中深度処分対象廃棄物の放射能濃度決定方法に係る
日本原子力学会標準の技術評価に関する検討チーム
第2回会合における日本原子力学会への説明依頼事項に対する回答

2022年10月27日
(一社) 日本原子力学会
標準委員会

図 7-1 1群実効核反応断面積ライブラリの作成フロー

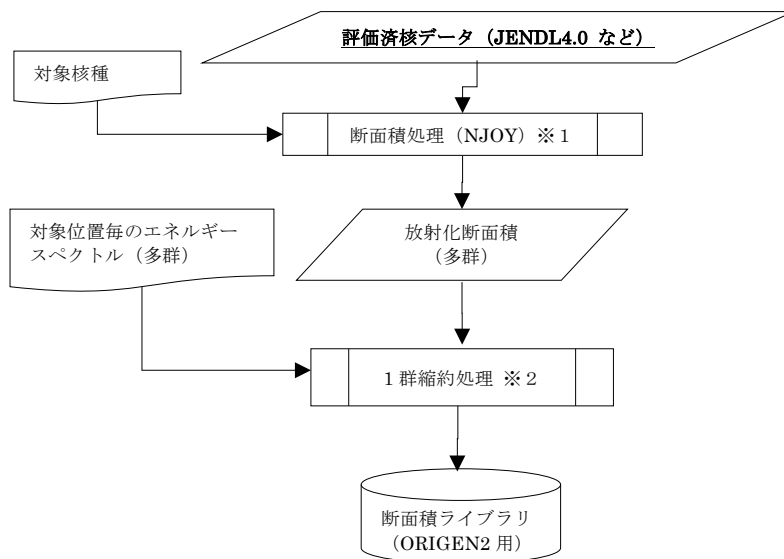
更問 7.(3) 1 群実効核反応断面積ライブラリの作成フロー図中の「断面積処理(NJOY)」及び「1群縮約処理」について具体的な設定方法を説明してください。

「評価対象とする放射化金属等を照射する中性子スペクトルを反映した断面積をユーザーが準備する」については、ORIGEN2 コードシリーズの手順です。ORIGEN2 コードシリーズについては、炉内で照射される放射化金属等（制御棒、バーナブルポイズン棒などの運転中廃棄物）に対しては、前述の炉内の燃料領域のスペクトルで縮約された 1 群実効核反応断面積ライブラリが使用できますが、燃料領域以外など中性子スペクトルが異なる位置の放射化金属等（バッドルなどの解体廃棄物）に対しては、当該位置の中性子スペクトルを反映した 1 群縮約断面積を準備する必要があります。断面積の作成フローを下図に示します。

断面積作成フローは、以下の文献[1]における断面積作成フロー（図 7-1）を参考としております。断面積処理（NJOY）と 1 群断面積処理について、注記と説明を追加いたしました。

- ※1： JENDL4.0 等の評価済核データは連続エネルギーのデータであるため、放射化金属等の評価対象核種に対して、別途、中性子輸送計算コードで計算した中性子スペクトルと同一のエネルギー群構造となるように、断面積処理コード (NJOY コード) を用いて多群エネルギー群構造を有する断面積に処理する。
- ※2： 多群エネルギー群構造化した放射化断面積に、対象部位における中性子スペクトルのエネルギー群毎の割合により重み付けすることで、ORIGEN2 コードで利用可能な 1 群縮約断面積を作成する。

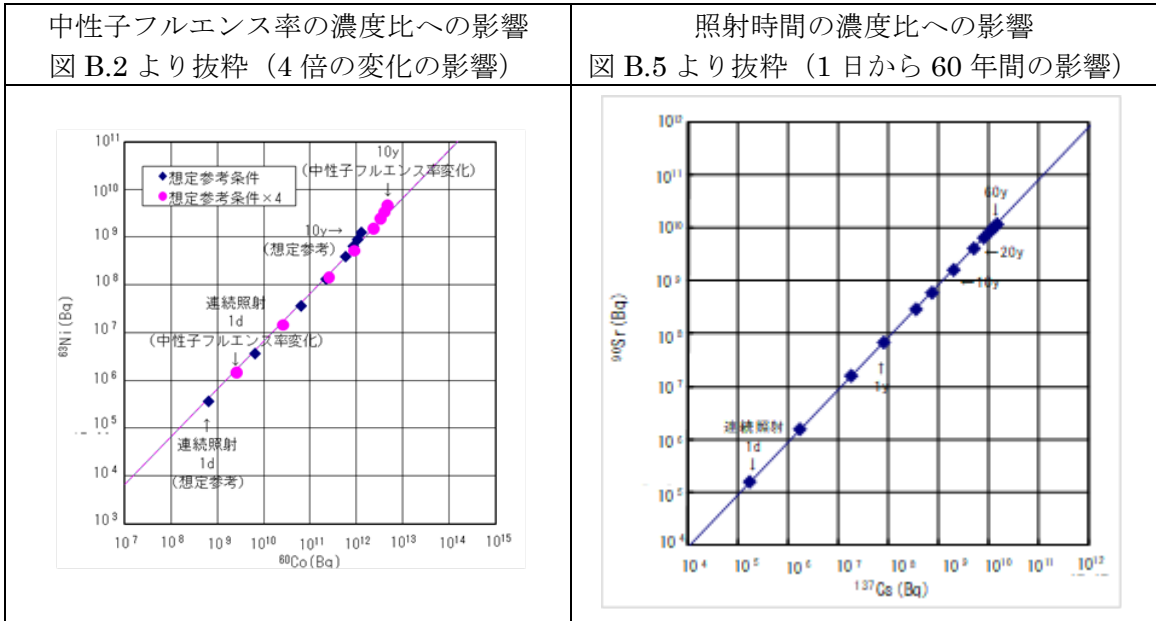
- (1) 濃度比法は難測定核種と Key 核種の比を放射化計算により求める方法と規定されていますが、濃度比を用いて廃棄物の放射能濃度をどのように求めるのかを具体的に説明してください。Key 核種の放射能濃度を実測により求める場合は、「表 D.1—各区分推定法の基本的な特徴及び適用対象放射化金属等」に記載する大型の評価対象物（シュラウド、圧力容器）の測定をどのように行うのか説明してください。
- (2) 「対象とする放射化金属等の各部位においては、同一元素組成、同一中性子フルエンス率、同一照射履歴であることから、核種の濃度比は基本的に一定であるとの考えに基づく」とされていますが、中性子フルエンス率及び照射履歴は炉内での位置により異なると想定されます。ここで、中性子フルエンス率及び照射履歴を一定として扱ってよい理由を説明してください。
- (3) 難測定核種と Key 核種の比は、半減期の違いにより設定時から時間とともに変化していくと想定されますが、放射化計算で求める濃度比から廃棄体の放射能濃度に換算する際に、上記の濃度比の変化をどのように考慮するのか説明してください。
- (4) 「評価対象とする放射化金属等が特定されれば、中性子の照射履歴の詳細情報が明らかでない場合でも、Key 核種濃度を測定すれば、適用できる」とあります。この条件が当てはまるのは照射履歴が濃度比を計算した際の照射履歴の範囲に収まる場合であると想定されますが、照射履歴の詳細情報が明らかでないにも関わらず、濃度比法が適用できる理由を説明してください。

ここでの「対象とする放射化金属等の各部位（評価位置の意味）においては、同一元素組成、同一中性子フルエンス率、同一照射履歴」とは、放射化計算を行う選定位置にお

る入力条件のことを示しており、1回の放射化計算における同じ選定位置での放射化計算の入力条件は、対象物がローテーション（燃料と一緒に移動するチャンネルボックスは、燃料サイクルごとに炉内で移動すること）によって対象物の炉内の位置が変わっても、核種ごとの放射能濃度の計算に適用する入力条件としては、各炉内設置位置での照射履歴を集積した同一の中性子フルエンス率及び照射時間になります。

したがって、選定位置での元素組成、中性子フルエンス率、照射時間は、同一となります。また、区間推定法では、都度、対象とする放射化金属等の評価位置を選択して、この計算手順を繰り返します。

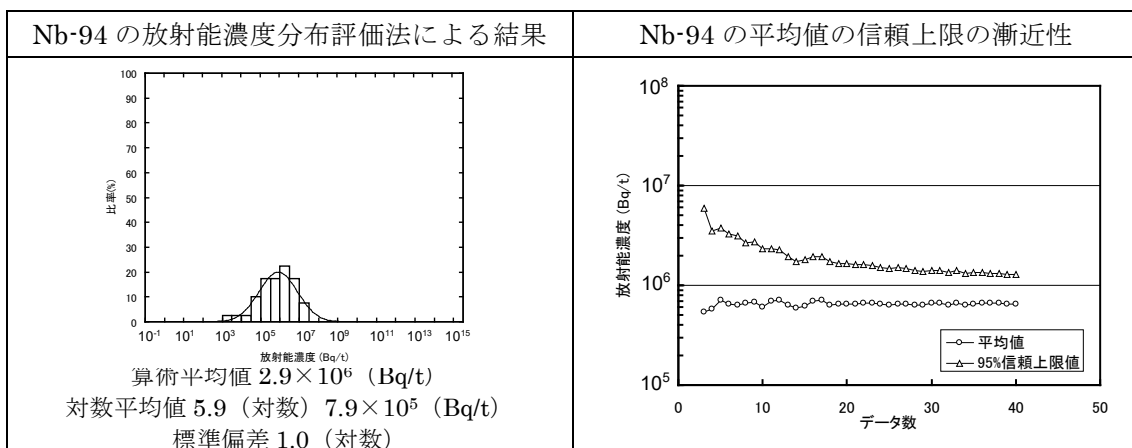
- (1) 「この方法における放射化計算方法は、基本的に個別の廃棄物の放射能濃度を計算する場合と同等であるが、評価の対象とする放射化金属等のグループを代表する放射能濃度（例えば、平均放射能濃度）を保証できることが適用の前提となる。」とあります。ここで、「放射能濃度を保証する」具体的な方法について説明してください。
- (2) 本評価法の適用に当たっては、「計算条件（例えば、中性子フルエンス率）の変動範囲がある一定の範囲内となる必要がある。」とされていますが、「ある一定の範囲内」について具体的にその範囲を説明してください。
- (3) 本評価方法を適用するに当たり、変動要因となりうる計算条件に、例示された中性子フルエンス率以外の条件があればそれを示して下さい。あわせて、「計算条件の変動範囲が計算結果に与える影響が小さいことが明らかな条件については、複数の計算条件を設定せずに一つの値（代表的な値又は保守的な値）を設定できる。」で示されている「計算結果に与える影響が小さいことが明らかな条件」の具体例を示してください。
- (4) 「複数の放射化計算結果が一定の範囲内に安定して分布していることを評価し判断することが適切である。」とありますが、「安定して分布している」とはどのような状態を指すのか説明してください。

対象とする固定された大型の炉内構造物に対して、変動要因となりうる計算条件としては、中性子フルエンス率だけであると考えております。

また、「計算結果に与える影響が小さいことが明らかな条件」としては、評価対象の機器又は部材を移動、交換していないことと考えます。

図 H.1—検出困難元素の濃度分布評価の基本的な考え方

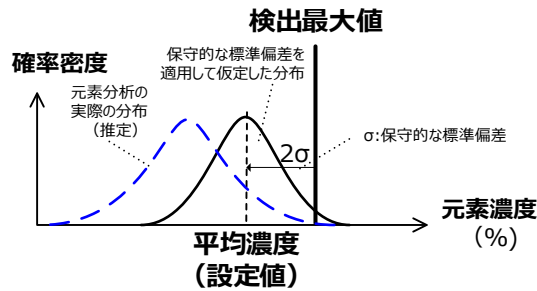
(2) 検出データが 1 点の場合に、元素濃度分布の標準偏差 σ をどのように求めるか説明してください。

これを用いた濃度分布の設定は、**図 H.1** に示すとおり、1, 2点の検出最大値を、濃度分布の上側限界値（例 上側限界値＝平均＋2σ（標準偏差）の濃度）とし、同一の元素又は化学的性質が類似した元素の既知の濃度分布（別途、文献値などによって収集した濃度分布から“標準偏差”などの濃度分布条件を設定した上で、平均濃度を設定する方法を示しています。

なお、通常、推定される濃度の分布は、回答 14(1)に示しましたように微量成分元素の分布は、対数正規分布と考えられますので、検出最大値以下の領域で検出最大値から約3σの位置を平均値とした分布で存在すると考えられます。

これに対して、入力用の分布設定では、検出最大値から 2σ の位置を平均値とした分布で上側にスライドすることで、保守性を加味します。

表 D.6 例 3 検出下限値以下で分布を設定する場合のイメージ

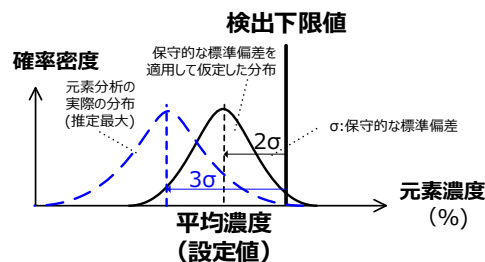
- (1) この方法が適用できる検出下限値 (以下「N.D. 値」という。) のデータ数が十分にある場合と想定されますが、そのデータ数を示してください。
- (2) N.D. 値を平均濃度として用いるのではなく、それよりも 2σ 低い値を平均濃度として用いることができる理由を説明してください。
- (3) 濃度分布の標準偏差 σ として、「同一の元素又は化学的性質が類似した元素の分布を評価して適用」とありますが、具体的にどのように求めるのか説明してください。

検出下限値をそのまま平均濃度として用いる方法が、第 1 の適用方法として考えられますが、この方法を適用した場合で、保守性が大きくなりすぎる時は、回答 14(2)に示す考え方を適用して、下図に示しますように、検出下限値より低い領域にある濃度分布を想定し、保守的に検出下限値より 2σ 低い値を平均濃度として用いる方法を示しています。

上図に示す推定される実際の分布(青破線)より高い濃度領域に入力用設定分布(黒実線)を仮定して、この分布に保守性を持たせるために、平均濃度の設定位置(通常、正規分布を示す場合は検出下限値から 3σ の位置に平均濃度があると想定されます)を、検出下限値から 2σ の位置を平均値としてより高い濃度側に分布を設定することとしています。

さらに、適用する“標準偏差 σ ”も保守性を持たせるように、分布範囲を狭く設定するために、標準偏差の信頼下限値を適用する考え方を示しています。これらによって、上側にスライドすることでの保守性を加味しています。
